**Наручилац: Општина Мионица, Адреса: Војводе Мишића 30, 14242 Мионица**

**ПОЈАШЊЕЊЕ У ВЕЗИ СА ПРИПРЕМАЊЕМ ПОНУДЕ ЗА ЈАВНУ НАБАВКУ БРОЈ 404-25/2017- завршетак радова на изградњи спортске хале у Мионици.**

**ПИТАЊЕ БР 4. од 28.04.2017.године**

PRESEK B-B R 1:100

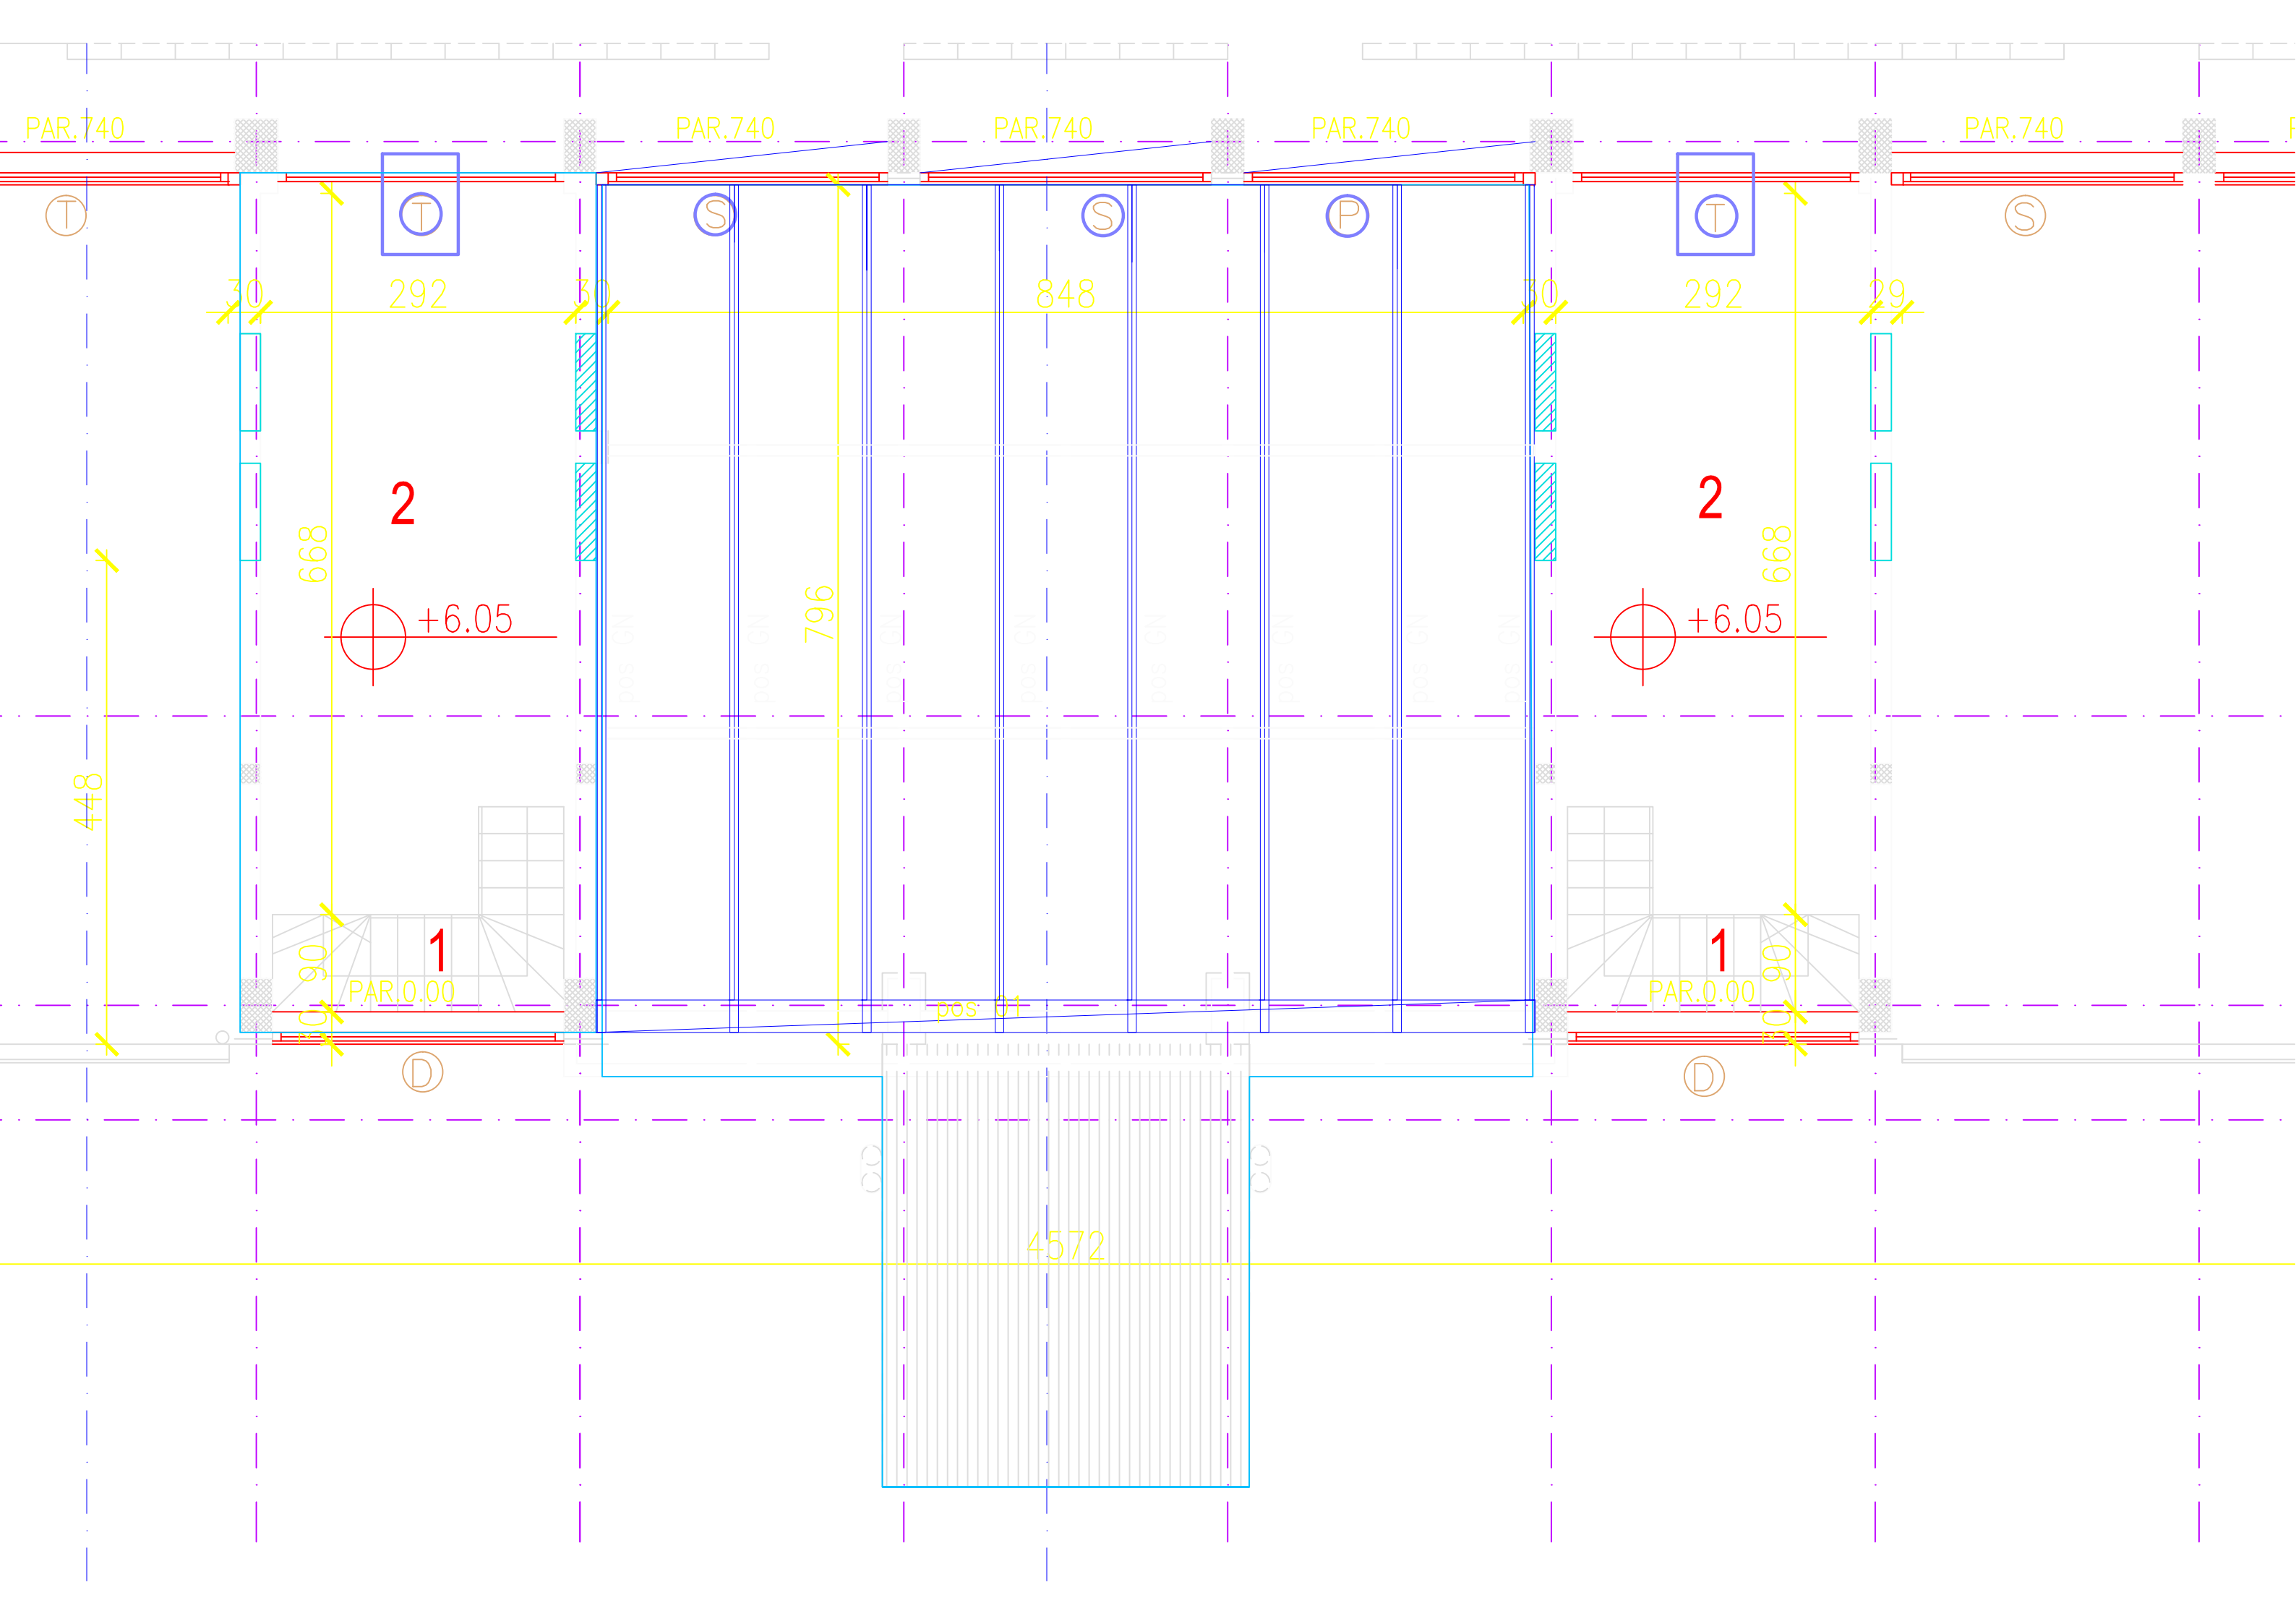
Молимо Вас да нам доставите детаљ лантерне поз. 10.21.

Детаљ лантерне позиција 10.21 је у наставку текста одговора на питања.

RAVAN AL LIM  
 ČELIČNA KONSTRUK.  
 VAZDUŠNI PR.  
 TERVOL 12cm  
 PVC FOLIJA  
 AL.TR.LIM  
 REŠETKASTA ROŽ.

NOVA LANTERNA
